## Vallée de Kathmandu (Népal)

No 121 rev

La proposition actuelle consiste en des modifications mineures de la définition des limites du bien. Il est également proposé de modifier le nom de trois des ensembles comme indiqué ci-après. La proposition d'inscription initiale ne comprenait pas de zones tampon, qui sont maintenant définies pour chacun des ensembles.

Plan indiquant les délimitations révisées proposées pour la place du Durbar à Hanuman Dhoka

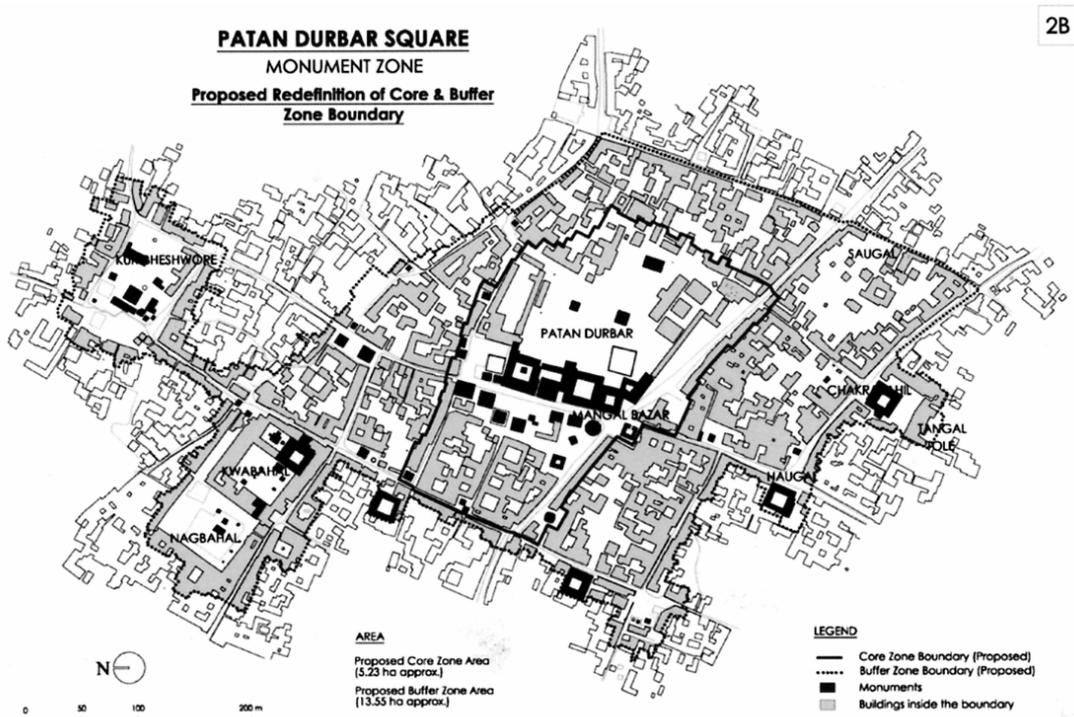
La récente évolution du tissu urbain a concerné particulièrement la zone extérieure de la *place du Durbar à Hanuman Dhoka* (anciennement *place du Darbar à Kathamandu*) qui a subi les transformations sociales et urbaines les plus importantes. De grandes parties de l'ensemble initialement inscrit ont été altérées, perdant leur authenticité, mais les monuments principaux ont conservé leur authenticité ; les abords immédiats de la place du Durbar ont conservé une intégrité partielle.

Le rapport de la mission de l'ICOMOS-CPM de 2005 indiquait que : "La valeur universelle exceptionnelle du tissu urbain de la place du *Durbar* a été perdue en grande partie. La zone principale proposée par l'État partie a été considérée comme acceptable, compte tenu de quelques modifications demandées par la mission, pour examen par le Comité du patrimoine mondial. La valeur universelle exceptionnelle et l'authenticité des monuments de la place du *Durbar* et des alentours ont été confirmées." La mission approuvait la réduction des limites proposées par l'État partie.

L'ICOMOS approuve la réduction de la zone principale et la définition de la zone tampon tel que proposé par l'État partie.

Plan indiquant les délimitations révisées proposées pour la place du Durbar à Patan

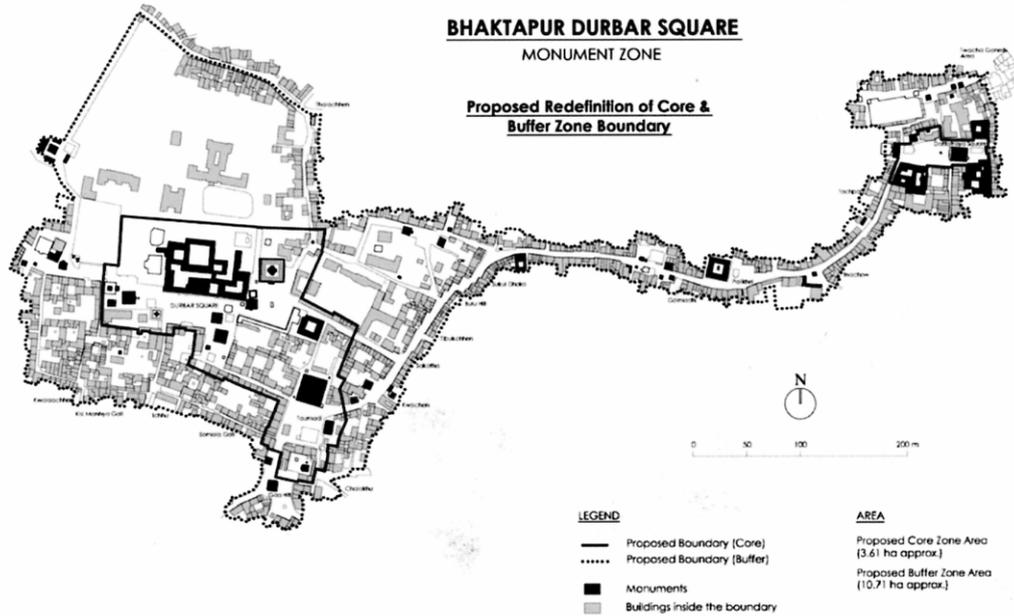
Dans le cas de *Patan*, la zone proposée pour inscription a été soumise à des changements relativement mineurs et, globalement, conserve son authenticité et son intégrité d'ensemble. Le tissu urbain traditionnel a subi quelques atteintes avec la construction illégale de bâtiments dépassant les limites de hauteur, mais la mission ICOMOS-CPM rapporte qu'il serait possible d'appliquer des mesures correctives pour rectifier les hauteurs illégales et pour empêcher des démolitions supplémentaires de bâtiments traditionnels.

La mission ICOMOS-CPM de 2005 a recommandé l'évaluation détaillée d'autres valeurs restantes/perdus en vue d'une éventuelle diminution de la zone principale.

L'ICOMOS considère qu'il est nécessaire d'entreprendre une évaluation détaillée de la zone historique de *Patan* et d'étudier la possibilité de rectifier les constructions illégales en vue d'agrandir la zone principale et de définir une zone tampon.

Plan indiquant les délimitations révisées proposées pour la place du Durbar à Bhaktapur

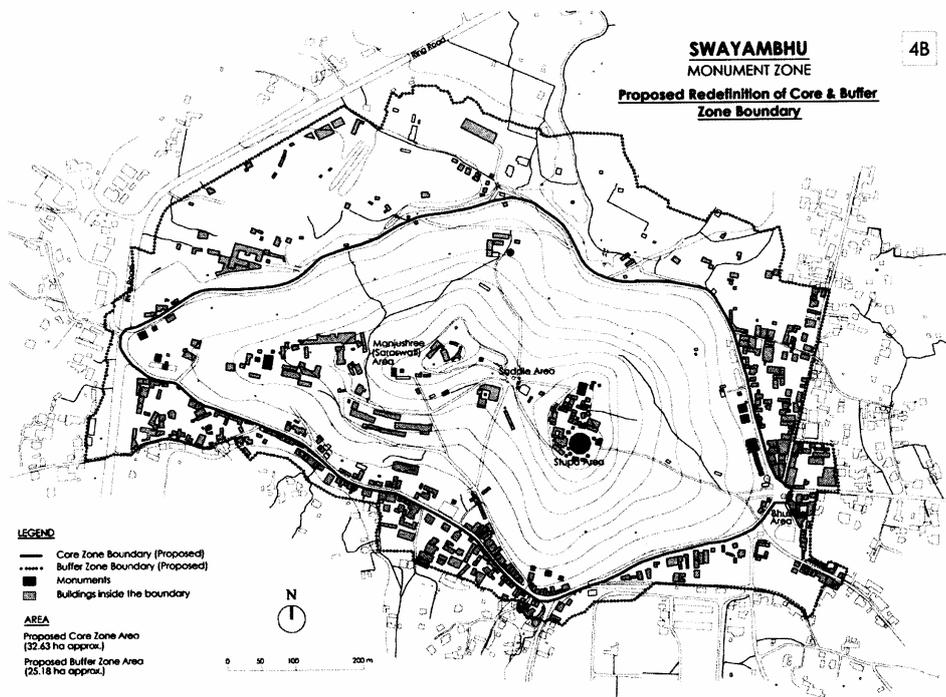
La zone principale initiale du centre historique de Bhaktapur n'a subi que des changements mineurs et a conservé son authenticité et son intégrité.

La mission ICOMOS-CPM de 2005 rapporte que les valeurs du patrimoine mondial sont maintenues malgré une certaine dégradation du tissu urbain de la rue principale ; ces valeurs se maintiennent au-delà des limites de la zone principale.

L'ICOMOS recommande que la zone principale initiale ne soit pas réduite et qu'une zone tampon soit définie.

Plan indiquant les délimitations révisées proposées pour Swayambhunath

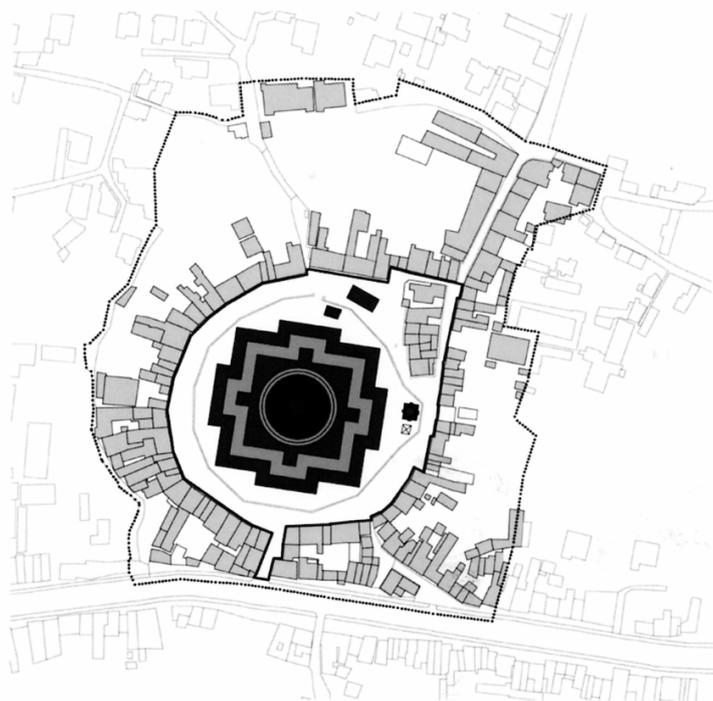
4. À *Swayambhunath*, la colline sacrée dans la zone principale, en particulier aux abords des principaux monuments bouddhistes, n'a pas subi de changements négatifs. L'ensemble est constitué de grandes zones vertes. Même s'il y a de nouvelles constructions réparties dans cette zone, l'intégrité globale est conservée.

La mission ICOMOS-CPM de 2005 indique que les valeurs du patrimoine mondial se maintiennent sur la colline sacrée qui forme la partie interne de la zone principale, et qu'aucune des valeurs du patrimoine mondial n'a été identifiée au-delà de la route circulaire.

L'ICOMOS accepte la zone principale proposée et estime qu'aucune zone tampon n'est nécessaire dans ce cas.

**Plan indiquant les délimitations révisées proposées pour Bauddhanath**

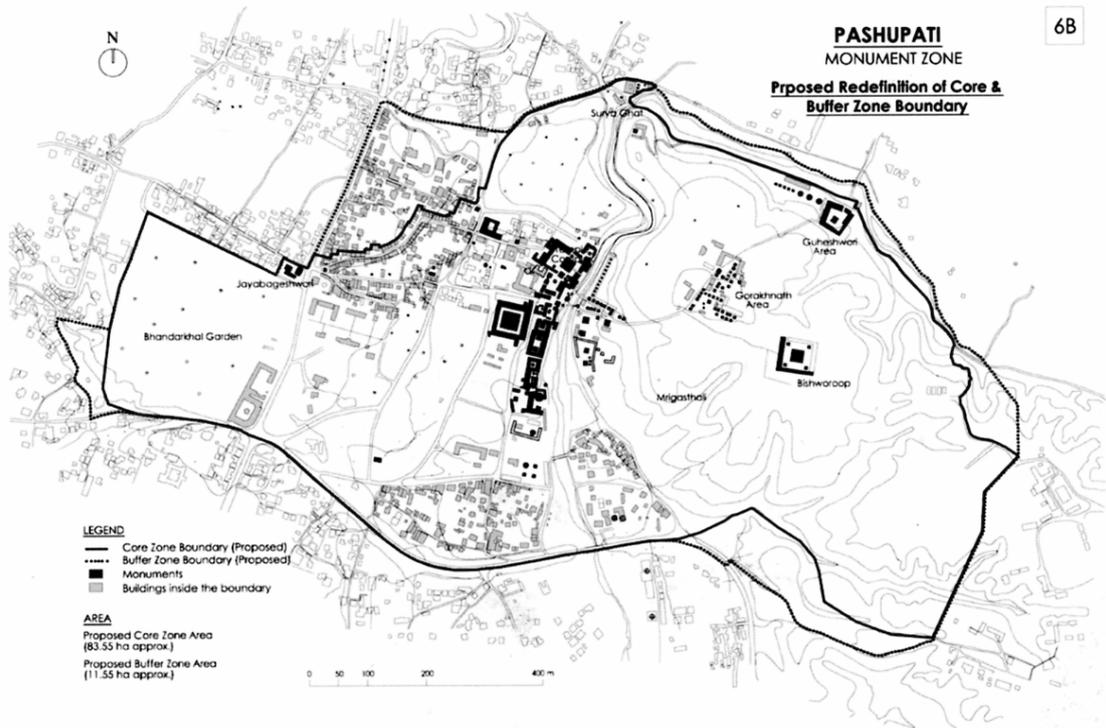
5. À *Bauddhanath*, la zone qui s'étend au-delà du *stupa* a subi des transformations sociales et urbaines majeures depuis l'inscription en 1979. Il y a eu une perte importante de valeur universelle exceptionnelle ainsi que d'authenticité et d'intégrité dans la zone située au-delà du *Stupa*. Toutefois, le *Stupa* lui-même conserve encore son authenticité et sa valeur religieuse. La perte importante d'intégrité aux abords immédiats du *Stupa* se traduit par un environnement altéré.

La mission ICOMOS-CPM de 2005 signale que les valeurs du patrimoine mondial du tissu urbain au-delà du *Stupa* se sont érodées de manière importante. La mission considère que la valeur universelle exceptionnelle du *Stupa* se maintient mais qu'il y a un besoin urgent de protection du milieu environnant. La mission note : « La majorité des bâtiments entourant le *Stupa* comprend des structures récentes en béton armé de styles hybrides et de hauteur excessive, à usages commerciaux. » Il reste toutefois quelques bâtiments traditionnels.

L'ICOMOS approuve la réduction de la zone principale et la définition de la zone tampon.
